DETERMINAZIONE DIRIGENZIALE

N° 1805 del 22-12-2023 - ORIGINALE

OGGETTO: APPROVAZIONE DELL'AGGIORNAMENTO DELLE LINEE GUIDA PER LA PROGETTAZIONE AFFERENTE AL PIANO ATTUATIVO DENOMINATO "CAMPO DELLA MODIFICAZIONE M2_1 EX KYOCERA

Linee guida campo della modificazione m2_1 Piano attuativo via Verdi via Pasubio – Aggiornamento dicembre 2023

D – Ingresso carrabile

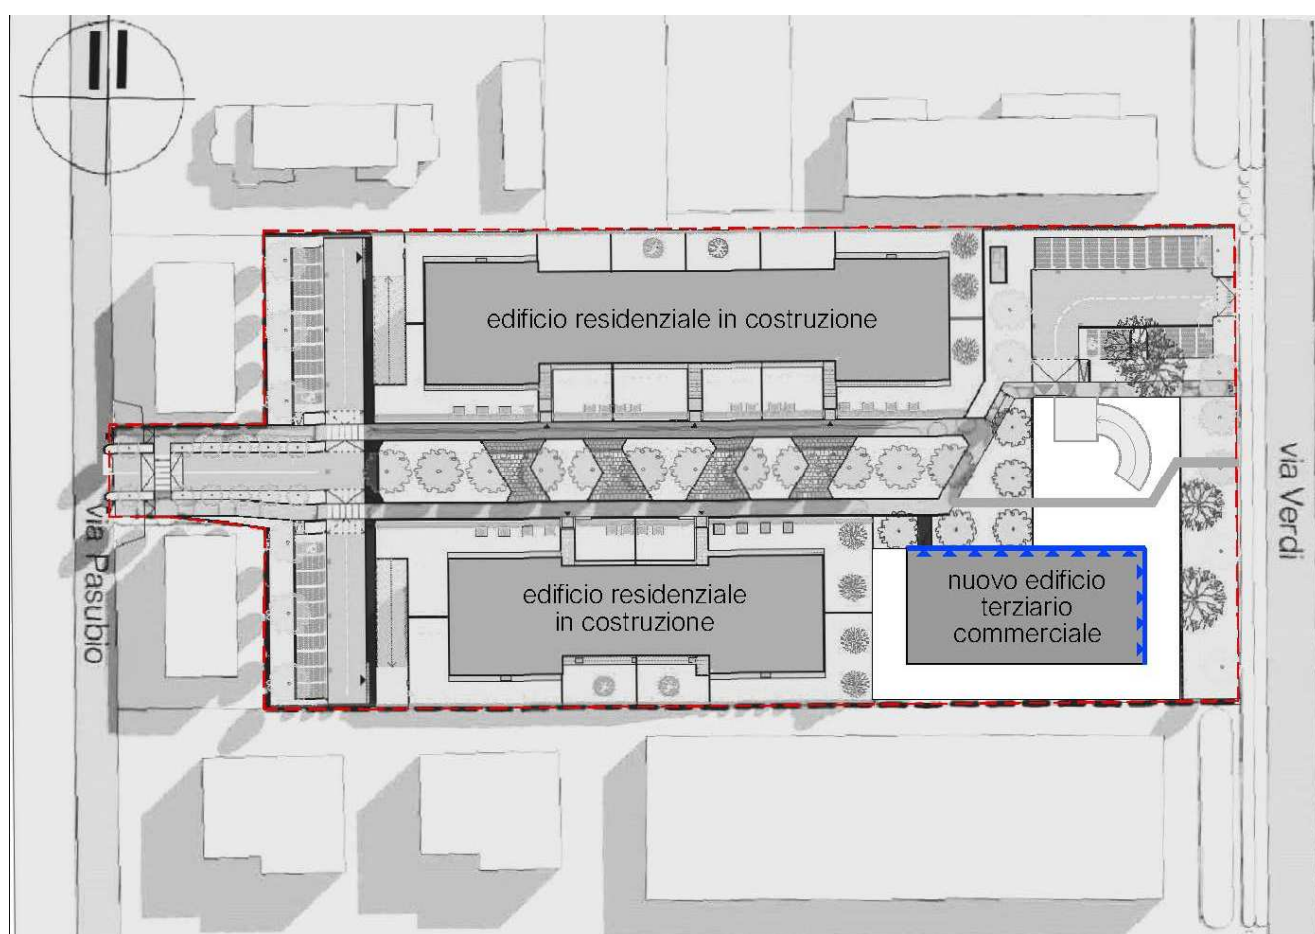
- visto che la predetta variante delle "linee guida" è stata esaminata dalla Commissione per il Paesaggio nella seduta del 18/12/2023, la quale ha espresso parere favorevole condizionato, chiedendo l'inserimento della seguente dicitura al paragrafo D di pagina 6: *“La collocazione prevista nello schema grafico non deve essere intesa come vincolante in quanto, in fase progettuale, dovrà essere valutata la possibilità di una soluzione che riduca al minimo l'impatto della rampa rispetto l'organicità dello spazio privato adibito ad uso pubblico antistante il nuovo edificio terziario.”*

L'ingresso carrabile all'edificio terziario/commerciale, risulta già definito dalla viabilità prevista nel comparto. La rampa carrabile di accesso al piano interrato dell'edificio dovrà conformarsi in modo da garantire l'eventuale collegamento del secondo asse ciclopedonale alla via Verdi e la formazione della nuova area pedonale di contorno al nuovo edificio.

La collocazione prevista nello schema grafico non deve essere intesa come vincolante in quanto, in fase progettuale, dovrà essere valutata la possibilità di una soluzione che riduca al minimo l'impatto della rampa rispetto l'organicità dello spazio privato adibito ad uso pubblico antistante il nuovo edificio terziario (estratto parere commissione per il Paesaggio del 18/12/2023).
